监理通知单（质量）

工程名称：兴宾区整区30万千瓦（一期12万千瓦）户用分布式光伏项目 编号：AHST/XBCGF-DDJL-TZ-014

事由：关于大湾乡赤土村（户主韦立求）现场存在的相关质量事宜

斜梁弯曲

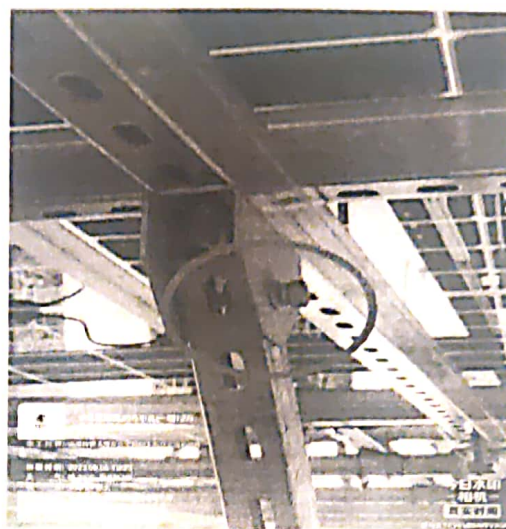
- 1、该电站自施工至完成均未按照相关程序组织报验工作；
- 2、支架斜梁存在较严重弯曲现象存在；
- 3、支架拉筋螺栓错装、螺栓未紧固；
- 4、檩条排布误差较大，导致组件安装完成后观感较差；
- 5、接地扁铁与立柱焊接不规范（搭接面不够、焊接不牢靠）；
- 6、光伏线缆穿管未封堵；
- 7、组件压块未压实；
- 8、立柱间距与行距不符合设计图纸要求；（具体见下图）
- 9、立柱点位不符合设计图纸要求（据了解是因为有排立柱正对农户大门，农户不愿意，故移动，但移动立柱未及时和相关单位进行沟通）。

针对此类问题，我监理部现要求你单位立即整改并以《监理通知回复单》的形式回复，并加大现场的质量管理力度，严格按照设计图纸要求施工，避免出现返工现象。要求你单位严格执行“三检”制度，否则我监理部将不予该户电站工程资料的签字确认。

排布误差大，观感差

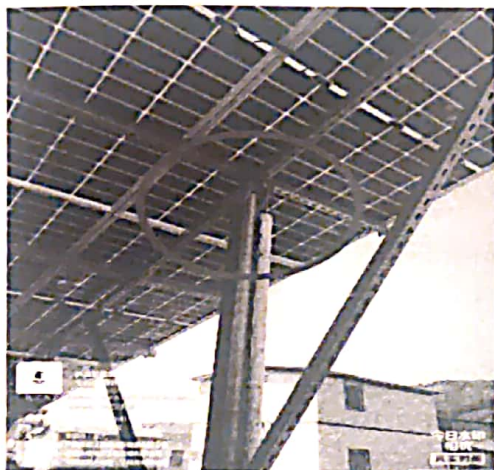
排布误差大，观感差

间距不符合设计要求

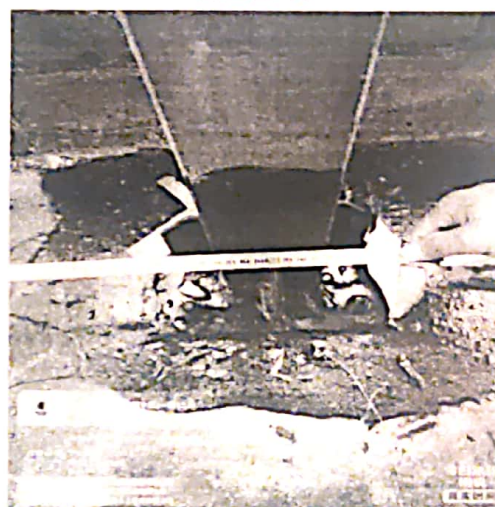
行距不符合设计要求
